日本原子力研究開発機構原子力科学研究所の原子炉施設（STACY） の棒状燃料貯蔵設備の先行使用に係る手続きについて

令和元年10月16日
原子力規制庁

今般、原子力規制庁は、平成31年4月16日に日本原子力研究開発機構から原子力科学研究所の原子炉施設（STACY）の棒状燃料貯蔵設備の製作及び先行使用に係る設工認申請を受理（令和元年6月28日、8月2日一部補正）したことから、棒状燃料貯蔵設備の先行使用について、原子力規制委員会に上記の(a)及び(b)について諮るものである。

図 1：原子炉本体等及び棒状燃料貯蔵設備 配置図（設工認申請から抜粋し、加筆したもの）

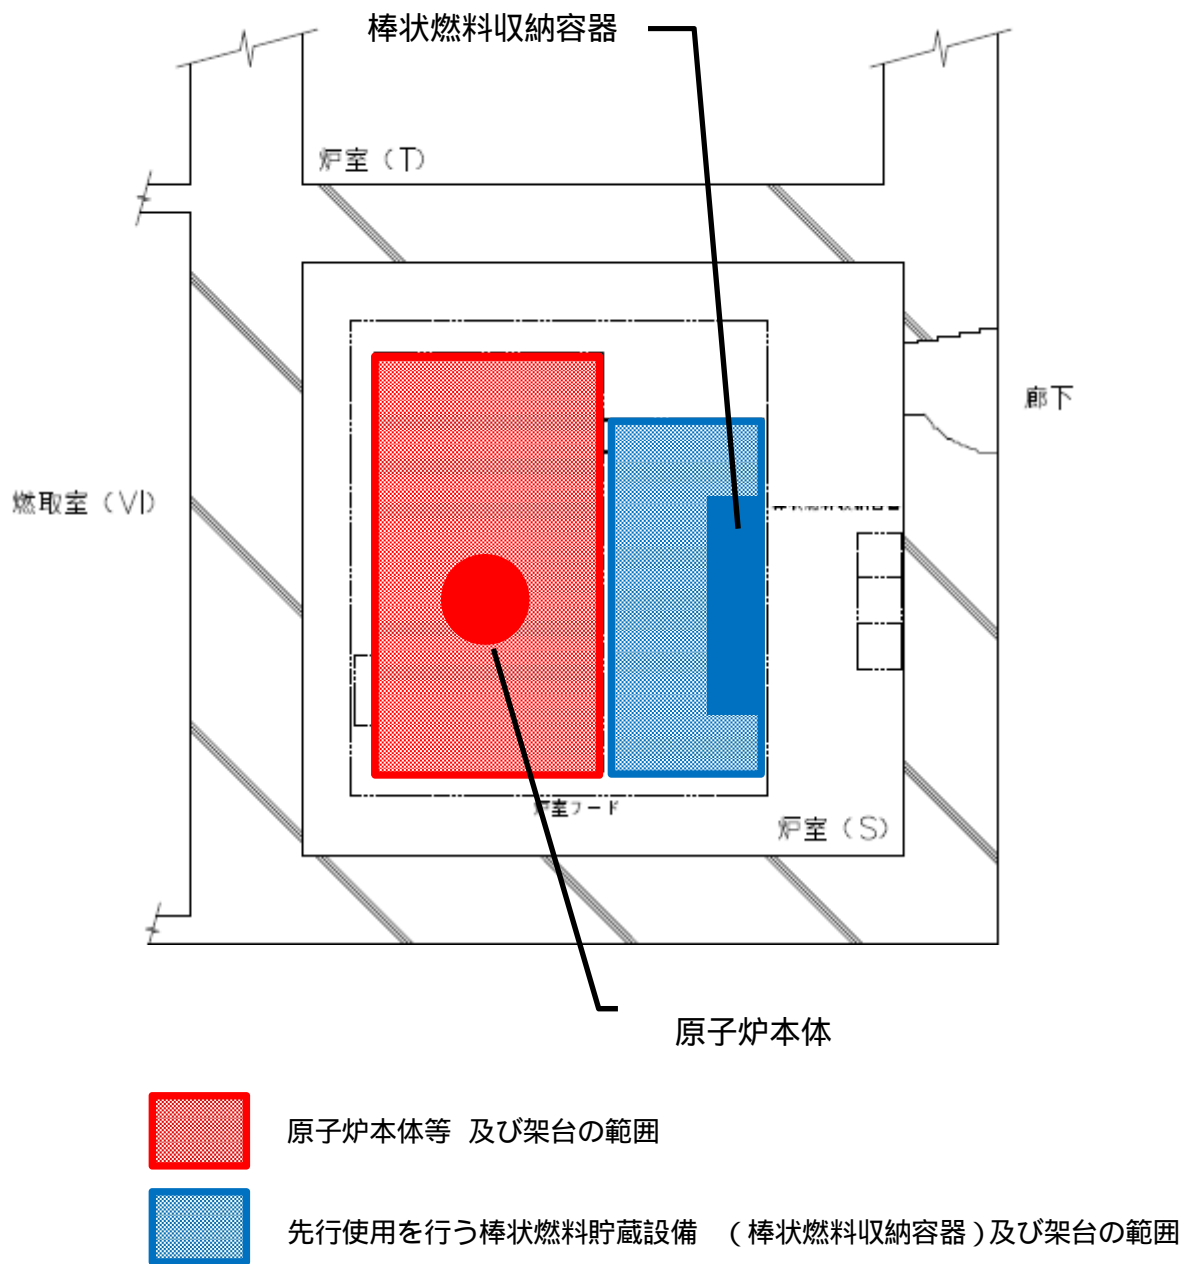
とは物理的に分離されており（図 1 参照）、当該設備を使用することにより原子炉本体等の工事の方法及び安全機能に影響を与えるものではない。また、関連設備についても原子炉本体の工事の方法及び安全機能に影響を与えるものではない。（別紙「7.（2）先行使用する設備の独立性」参照）

また、棒状燃料貯蔵設備 は、炉室（S）内に設置する原子炉本体等と物理的に分離して設置されること、及び関連設備を含めこれらを使用することにより原子炉本体等の工事の方法及び安全機能に影響を及ぼすものでないことから、当該施設の独立性が確保されていると認める。
